**CONSEJERÍA DE AGRICULTURA, GANADERÍA Y DESARROLLO SOSTENIBLE**

RESOLUCIÓN de 18 de abril de 2026, de la Dirección General de Sostenibilidad, por la que se formula valoración ambiental sobre la modificación del proyecto de puesta en riego de 134,0748 ha de praderas en las fincas "La Trebolosa" y "El Carneril" pertenecientes al polígono 1, parcela 14, del término municipal de Madrigalejo (Cáceres), y el polígono 1, parcelas 3 y 1001, del término municipal de Navalvillar de Pela (Badajoz), y cuya promotora es Herederos de García Moreno, CH. Expte.: IA25/1493. (2026061043)

Plano 1: Plano general de cultivos implantados (Fuente Documento ambiental).

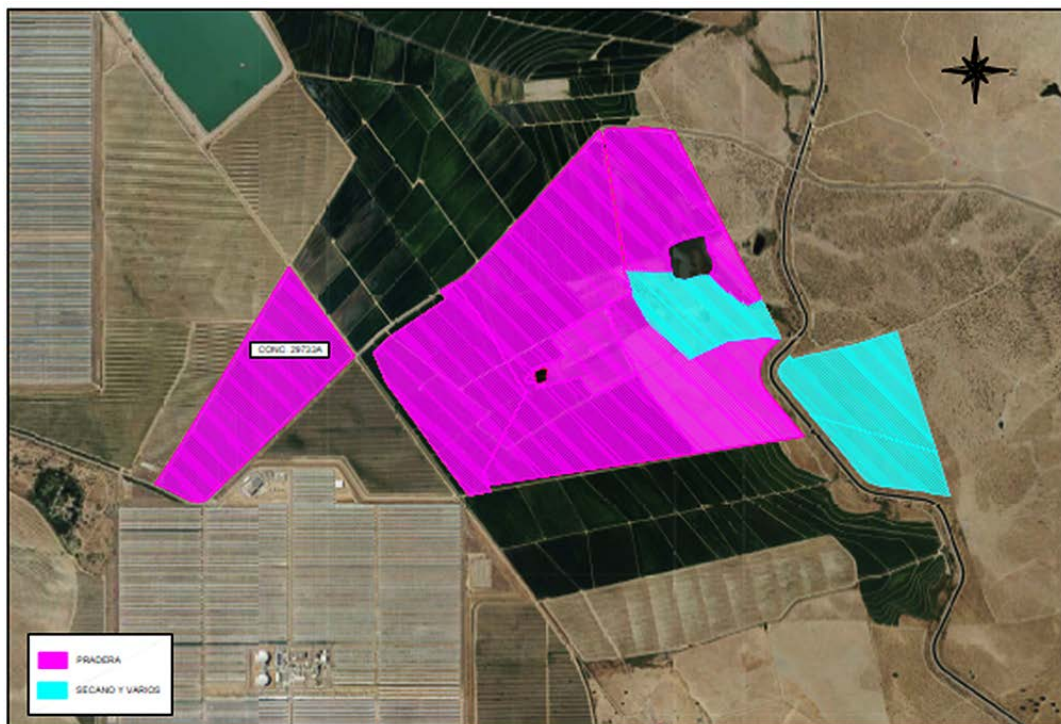
- El cambio de uso de 134,0748 de arroz y praderas a uso exclusivo de praderas.
